Funktionsrätt
Åland

Kartläggning av huvudentrén på sjukhuset

Introduktion

Väntrum

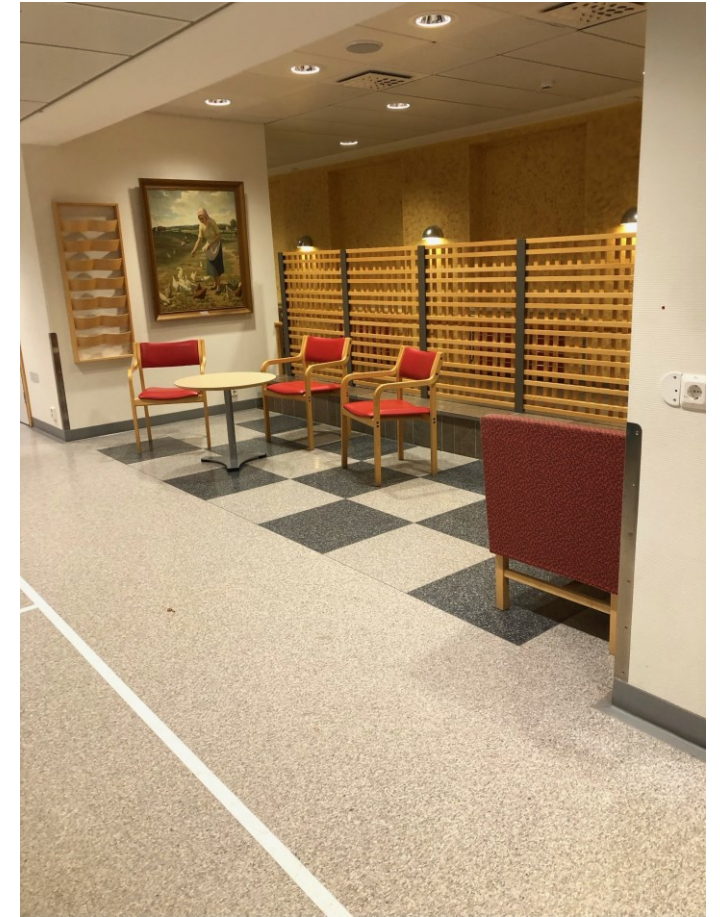
Väntrummet fylls snabbt upp när många besökare ska anmäla sig i receptionen.

Det finns få sittplatser, det bör även finnas sittplatser i varierande höjder.

Mönstrade golv bör undvikas eftersom de kan uppfattas som nivåskillnader eller kan förvirra orienteringen.

Det bör finnas ett visuellt ledstråk.

Det bör finnas en annan lösning för att anmäla sitt besök på sjukhuset som underlättar för besökare. En möjlig lösning är att byta informationsreceptionen med receptionen där man anmäler sitt besök.
